品 番	SS 90BFL	品 名	寒冷地用防露式密結形ロータンク	1 / 3
--------	----------	--------	-----------------	-------

衛生陶器補修品互換性情報

No. E0020

タンク取付ナット・ボルト互換性の件

タンク取付ボルト
新旧の違い

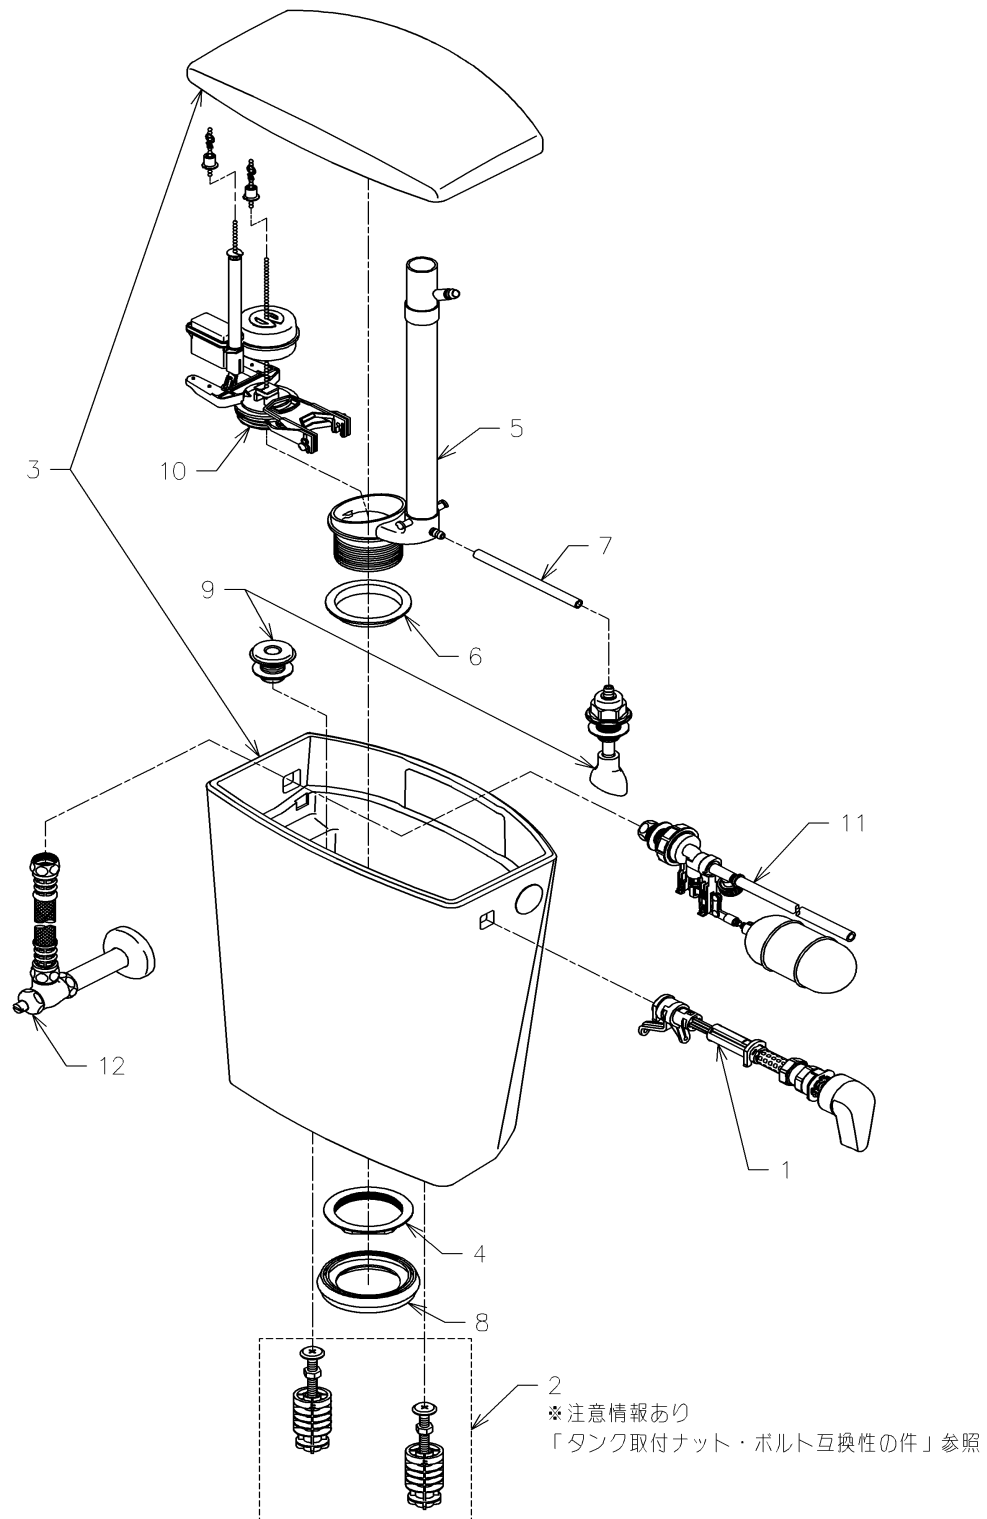
(旧型品) ワンタッチナット式

(新型品) ねじ込み式

ねじが先端まで切られている

ねじが途中まで切られている

＜新型品への仕様変更理由＞

施工不良によるゆるみ、ぐらつきなどのリスク軽減

* 正しい組み合わせでない場合は、タンクと便器との固定が不安定となり、水漏れする可能性があるため、必ず正しい組み合わせで施工してください。

①正しい組み合わせ: ねじが途中までしかないボルトとねじ込み式ナット(黒色)

②間違った組み合わせ: ねじが途中までしかないボルトとワンタッチナット(白色)

* タンク取付ボルト(発注品番: HH12022)を手配し、同梱している2セット全てを上記正しい組み合わせで交換してください。
